Oggetto: [ID_580] - Parco Eolico da realizzare nel comune di Sant'Agata di Puglia (FG), e opere di connessione alla RTN da realizzare nel comune di Deliceto (FG), avente una potenza complessiva pari a 39,6 MW.

Deliberazione della Giunta Regionale

Parere espresso nella seduta del 25/06/2019 - Parere.

Oggetto: Impianto Eolico della potenza di 39,6 MW localizzato nel Comune di Sant'Agata di Puglia (FG) località "Viticone Palino, Serro Lucarelli, Monte Rotondo" ed opere di connessione ricadenti nei Comuni di Sant'Agata di Puglia (FG) e Deliceto (FG)

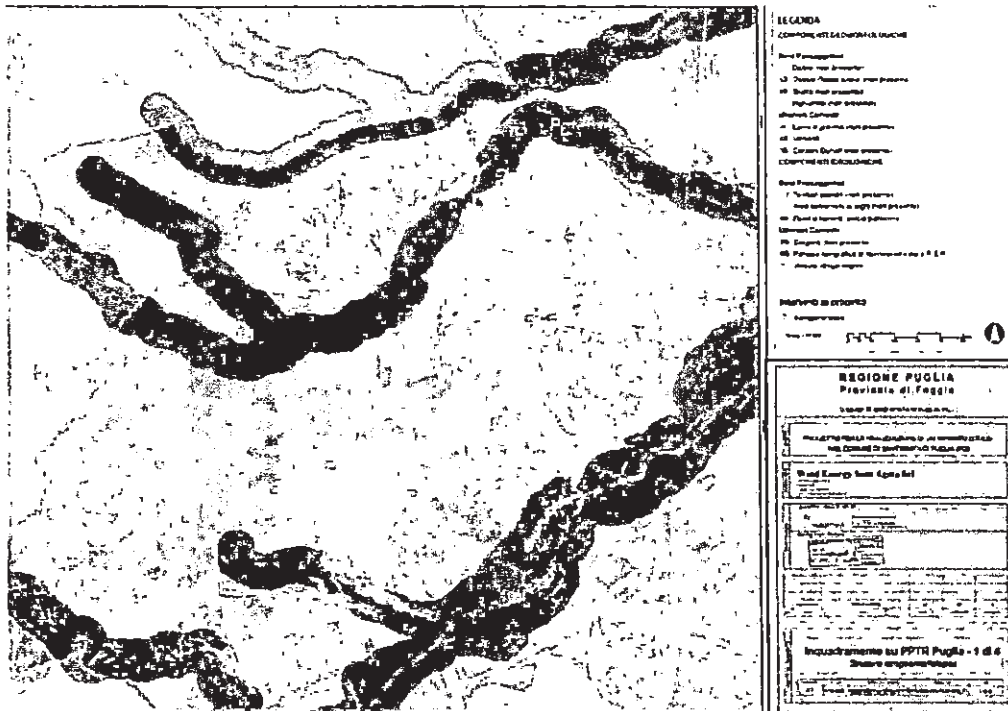
Le posizioni degli aerogeneratori sono sempre esterne rispetto alle aree soggette a vincoli ambientali e paesaggistici.

Viceversa le piste di accesso di nuova realizzazione e/o sistemazione e i lavori di scavo dei cavidotti previsti in progetto, risultano a più livelli interferenti con aree soggette a tutela.

A tal riguardo si segnala che nelle seguenti tavole specifiche non è rappresentato il tracciato dei cavidotti interrati e delle piste:

- VWSCIVPLN010_01-1-Inq-PPTR_-Strutra_Idrogeomorfologica
- VWSCIVPLN010_01-2-Inq-PPTR_-Strutra_Ecosistemica_e_Ambientale
- VWSCIVPLN010_01-3-Inq-PPTR_-Strutra_Culturale_e_Storico-Insediativa
- VWSCIVPLN010_01-4-Inq-PPTR_-Carta_Idrogeomorfologica

Stralcio tav. "VWSCIVPLN009_01-Layout_impianto_Sovrapposizione_PRG-Piste_cavidotti".

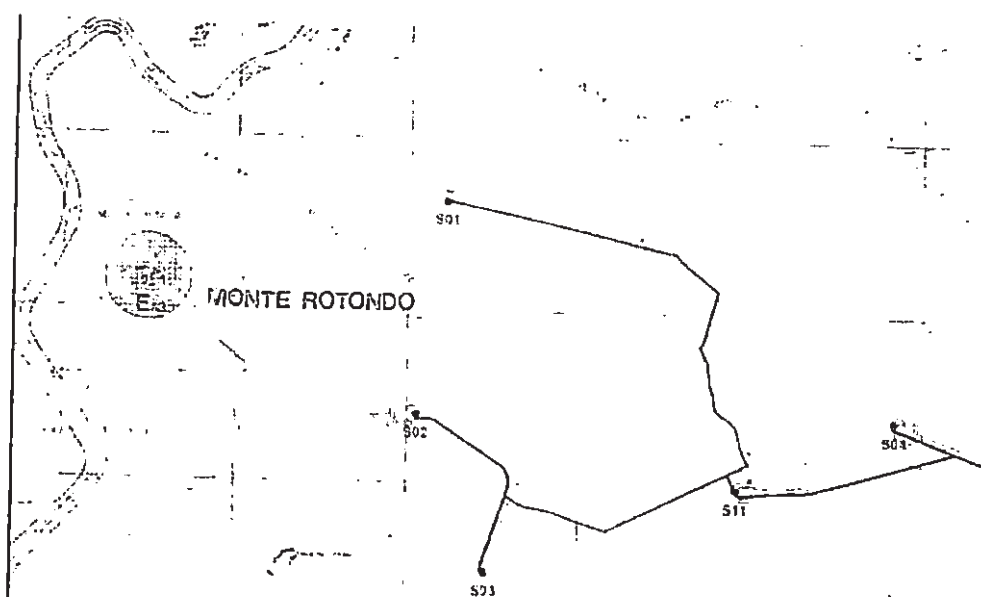
I richiedenti con la tavola definita "VWSCIVPLN009_01-Layout_impianto_Sovrapposizione_PRG-Piste_cavidotti" propongono il layout del proprio impianto sovrapposto ad una delle tavole allegate al PRG del Comune di Sant'Agata definita "ZONING TERRITORIO COMUNALE: TAV.17B", di seguito si riporta stralcio:

La base della tavola proposta è una tavola del PRG di SANT'AGATA definita "ZONING TERRITORIO COMUNALE: TAV.17B"

In relazione alle minime distanze di ciascun aerogeneratore dai centri abitati individuati dagli strumenti urbanistici vigenti ai sensi di quanto indicato alla lettera b) delle misure di mitigazione, paragrafo 5.3 dell'allegato 4 del D.M. 10/09/2010 occorre evidenziare il dovuto rispetto di 6 volte l'altezza massima dell'aerogeneratore, per cui considerata l'altezza dell'aerogeneratore proposto pari a 180mt si ottiene un raggio di interesse pari a 1080mt. Si rileva che applicando tale verifica agli aerogeneratori "S01", "S02" ed "S03" nei confronti del PRG del Comune di Sant'Agata di Puglia (tav.17B) si intercetta un'area tipizzata "ZONE AGRICOLE DI COMPLETAMENTO (E/A3)", di seguito si riporta lo stralcio delle Norme Tecniche di Attuazione in particolare l'Art.26:

I proponenti nella tavola proposta riportano in arancione i tratti di pista da creare. Si rileva che il tratto arancione che in prossimità dell'area tipizzata "ZONE AGRICOLE DI COMPLETAMENTO (E/A3)" subisce una deviazione prima di raggiungere la via pubblica. In altre tavole proposte dal richiedente, il tratto stradale a farsi in questione attraversa l'area tipizzata "ZONE AGRICOLE DI COMPLETAMENTO (E/A3)" di seguito si riporta stralcio:
